**Oggetto: VIA/541** – Progetto di incremento di capi allevati nell'insediamento avicolo esistente (polli da carne) mediante modifiche gestionali ed intervento di costruzione di due nuovi capannoni.

**Proponente:** Az. Agricola Elisa di De Sabbata Nicola e Turco Annalisa. Comune di Pozzuolo del Friuli.

Supporto tecnico-scientifico all'istruttoria di progetto

**CRMA. Fattori di riduzione non attivi / attivi; ante operam/post operam**

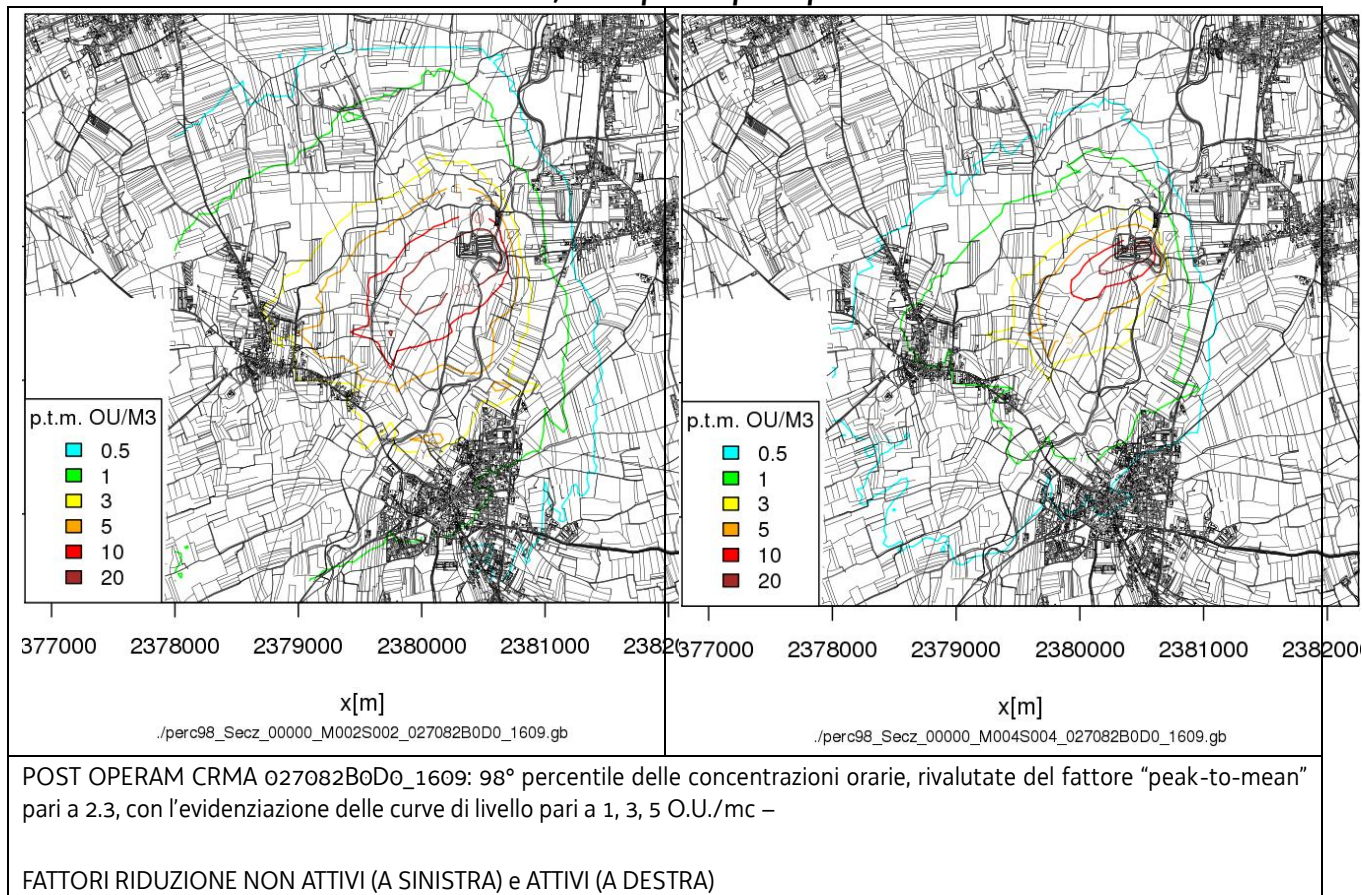
Dalla lettura dei grafici che vede un'estensione degli impatti leggermente più estesa in direzione ESE, la curva di livello 1 O.U./mc arriva a interessare l'abitato di Carpeneto nel *post-operam*.

Nello scenario peggiore simulato presso il CRMA (**post-operam, senza fattori di riduzione attribuiti alla presenza di barriere vegetali**), la curva di livello 3 O.U./mc interessa parzialmente l'abitato di Carpeneto.

Si osserva che la sorgente emissiva di progetto vale, in ogni caso, il 25% dell'esistente.
